## SERVICE INFO – INA 0097

# Изменения в роликах натяжных узлов вспомогательного оборудования

Модель: Audi, Ford, Renault Trucks, Seat, Škoda, VW

Рисунок 1: Детальное изображение роликов предыдущей (слева) и новой (справа) конструкции

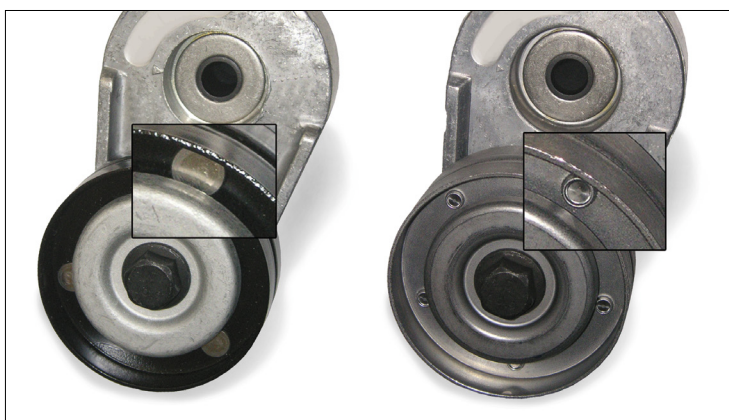
Для вышеперечисленных натяжных узлов, компания Шэффлер предлагает модифицированные ролики.

Как показано на рис.1, различия состоят в покрытии (раньше черное, теперь металлически-серое) и соединении двух половин ролика (ранее заклепано, теперь запаяно).

Во время переходного производственного периода, могут поступаться обе версии ролика. Обе конструкции полностью отвечают техническим требованиям и могут использоваться без ограничений для соответствующих автомобилей, указанных в каталоге.
